改善箇所説明図

基準不適合発生箇所

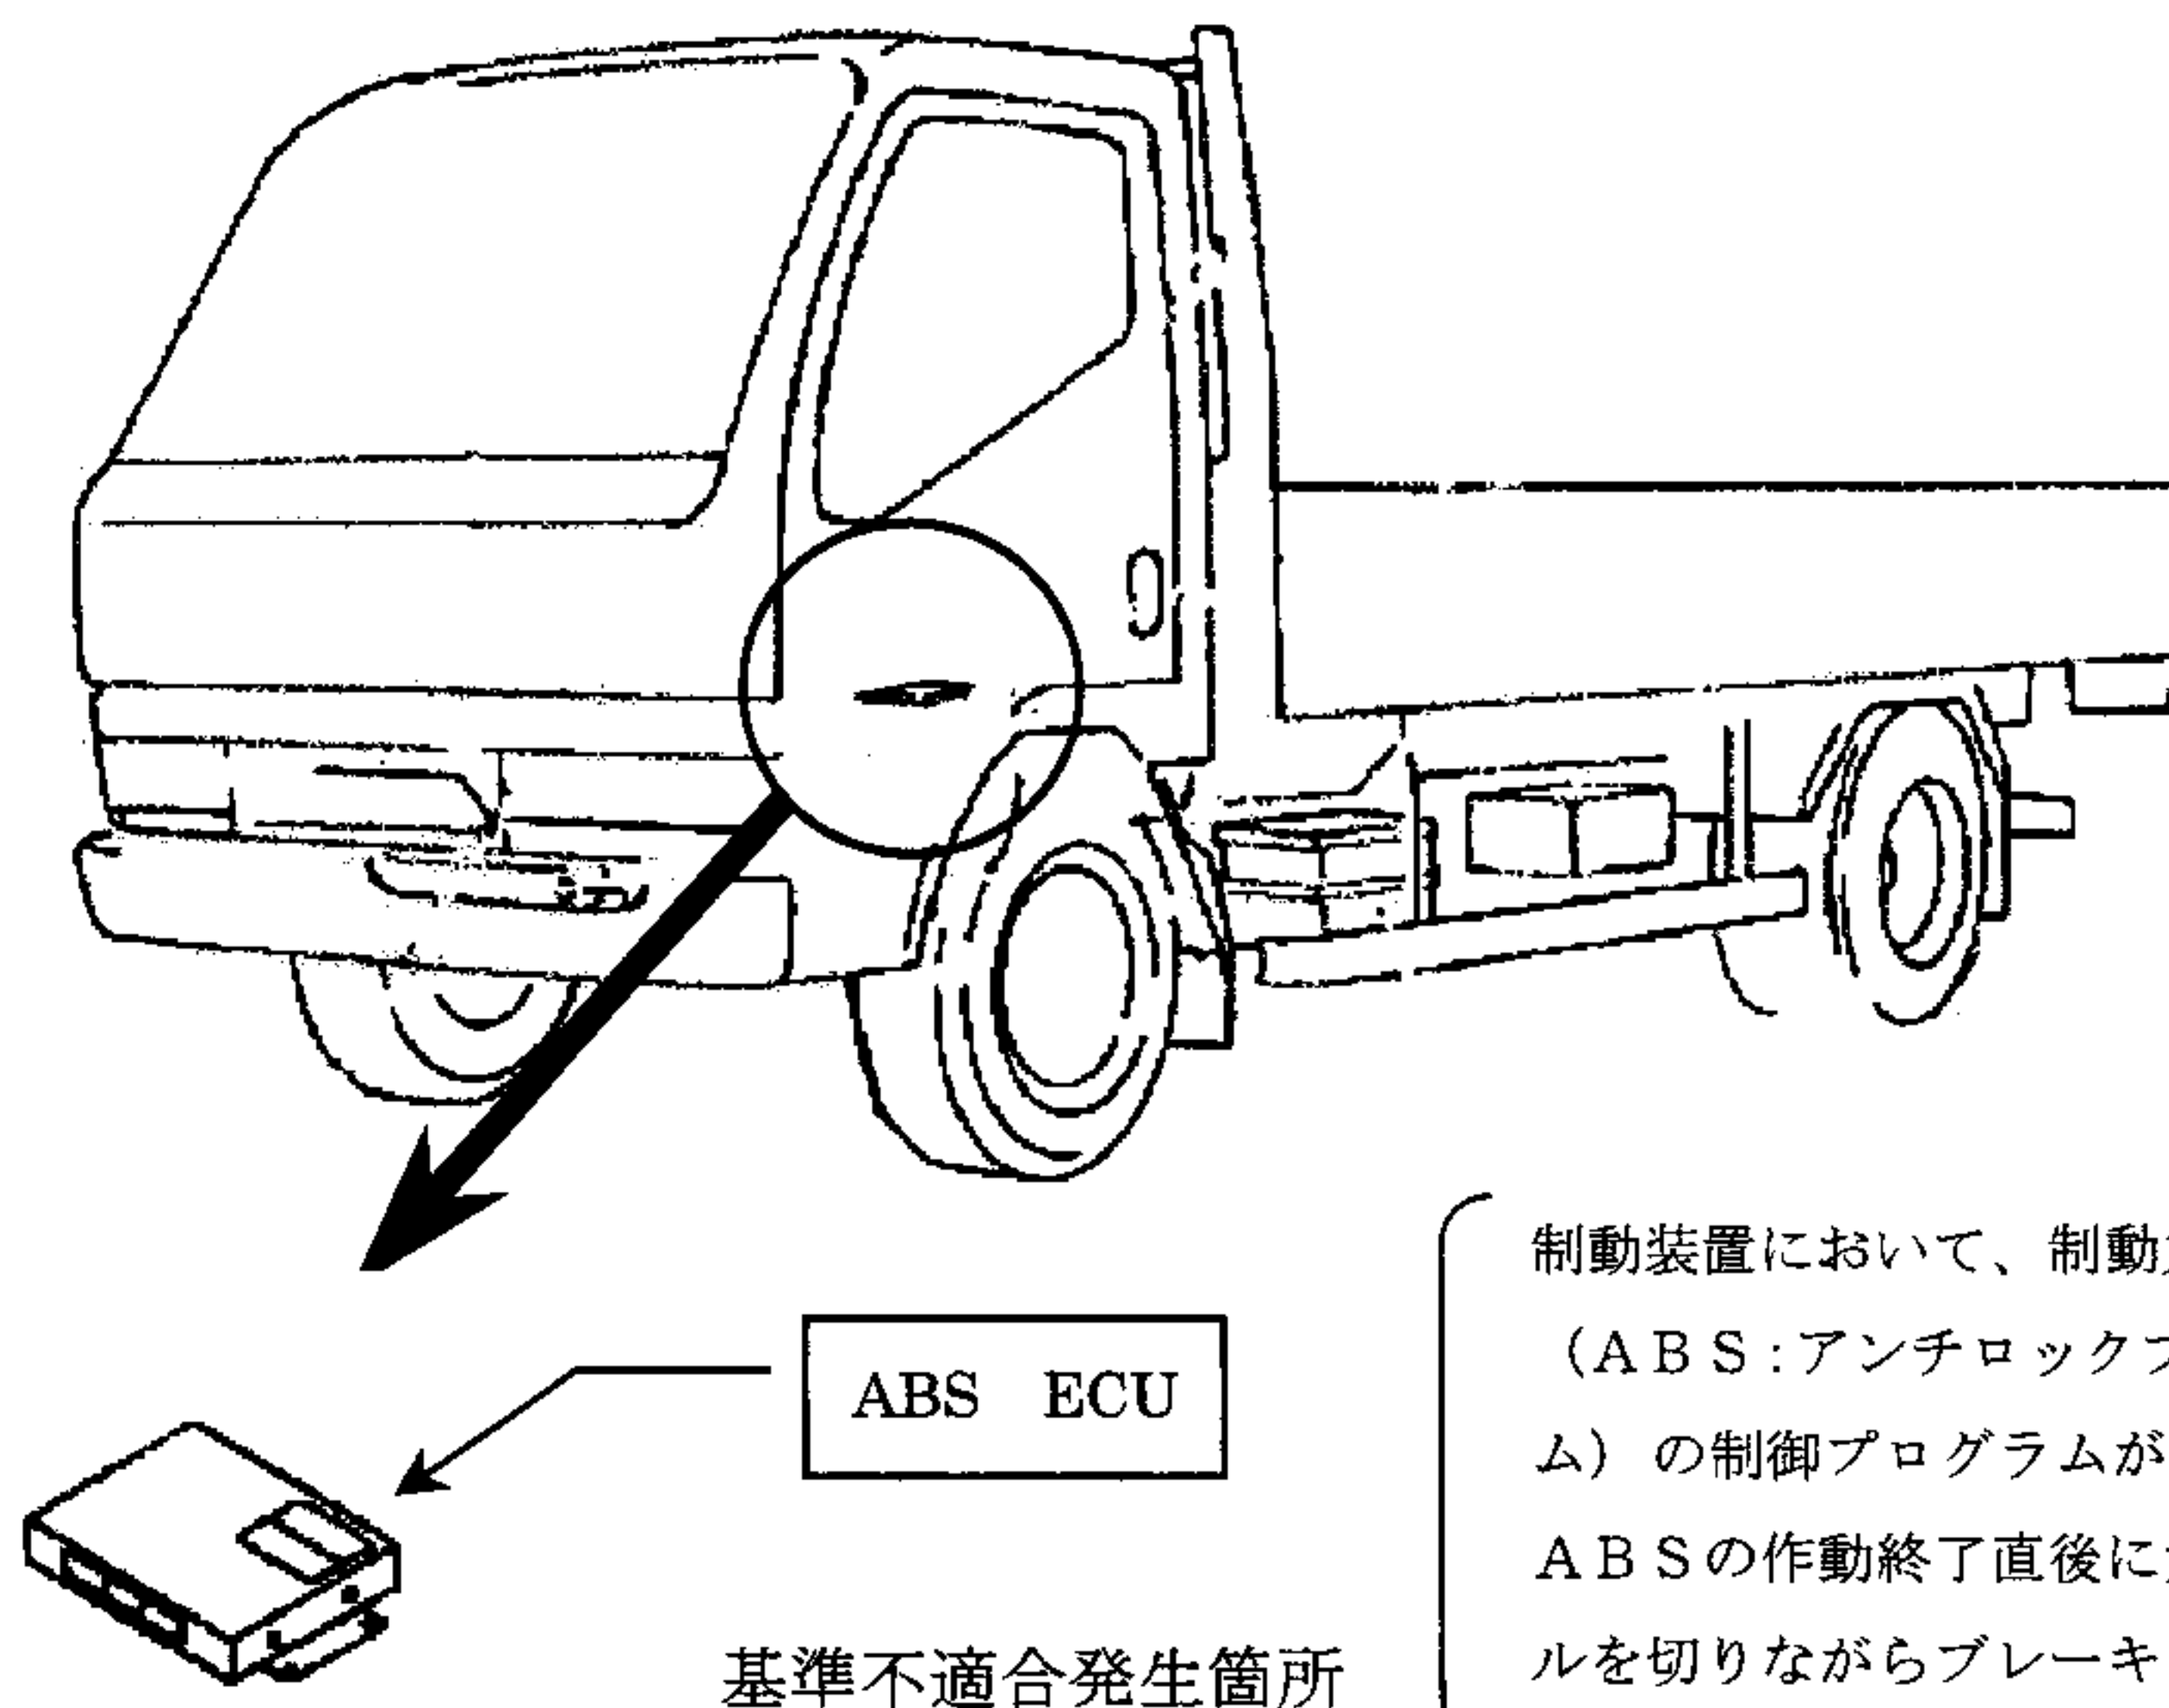
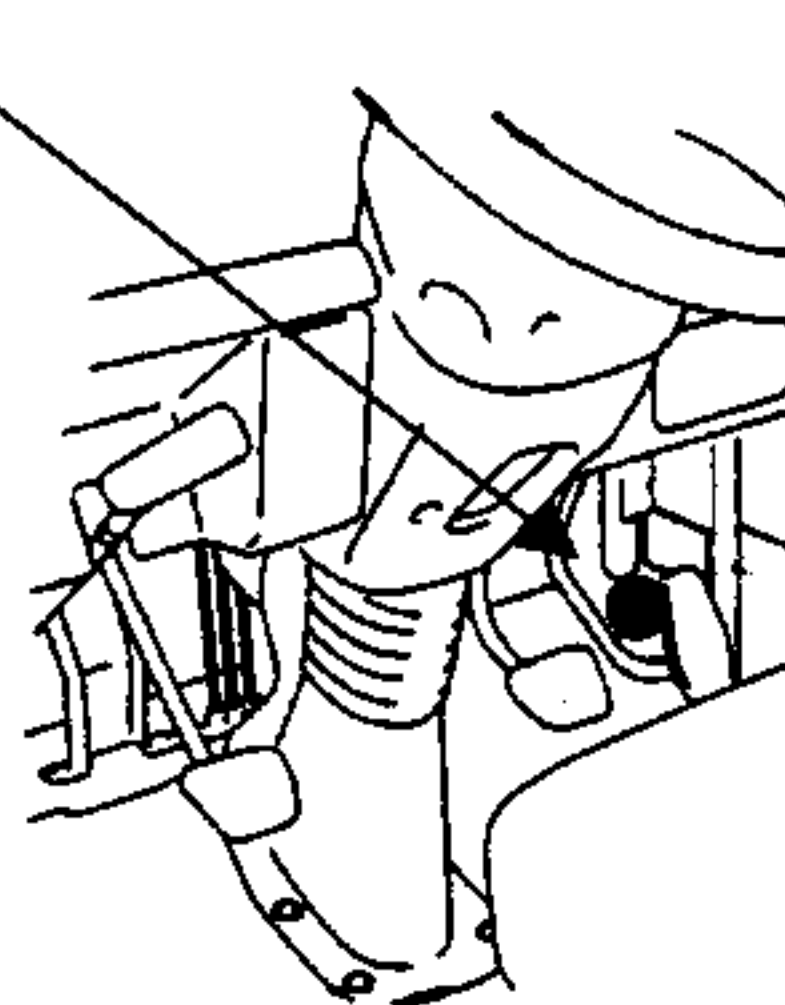
制動装置において、制動力制御装置（ABS：アンチロックブレーキシステム）の制御プログラムが不適切なため、ABSの作動終了直後に大きくハンドルを切りながらブレーキをかけると、ABSが誤作動をおこし、運転者の予測より制動距離が長くなることがある。

改善の内容：全車両、当該 ECU を対策品に交換する。
